关于机芯9T/9U系列的规格变更

Caliber 9U12 图纸

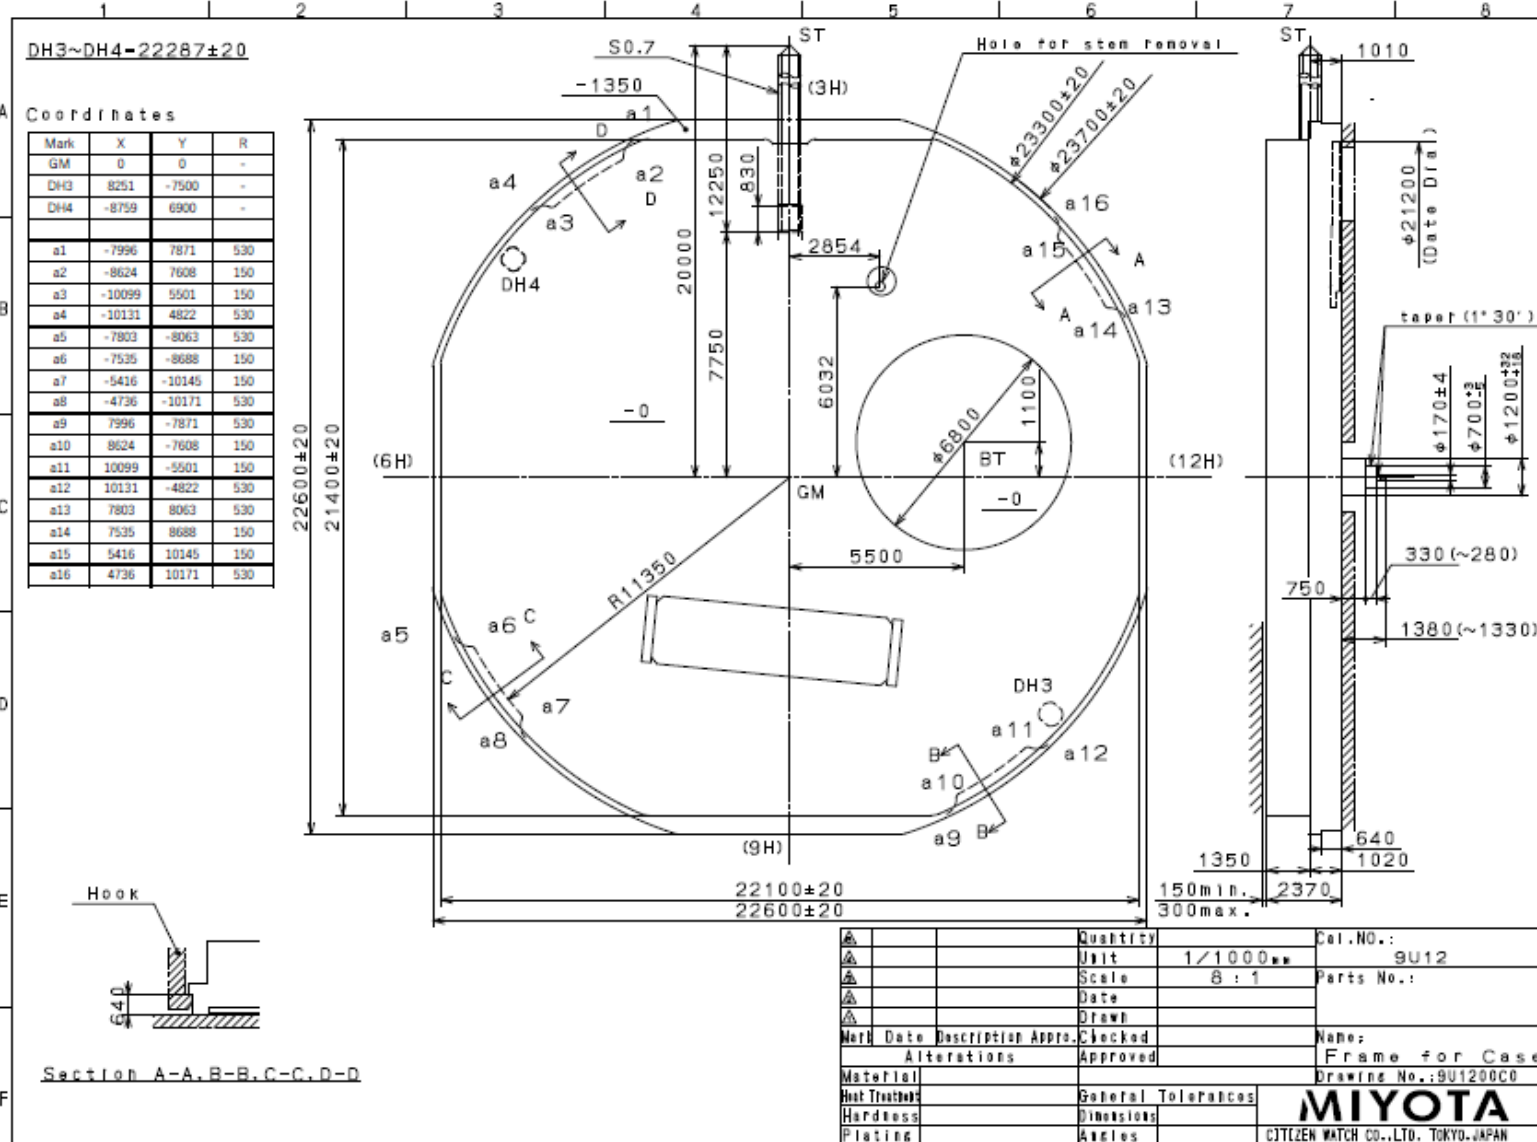
机心编号	9U15 → 9U17	9U13 → 9U12
尺寸	10 1/2'''	10 1/2'''
表针 (无更改)	2 针	3 针
日历 (无更改)	○	○
电池寿命	2年	2年
色	银色	银色

- 外装组件（包括表壳、表针及表盘）具有兼容性，可继续沿用。
- 仅需重新设计机心内罩。具体设计请参照下面的图纸。
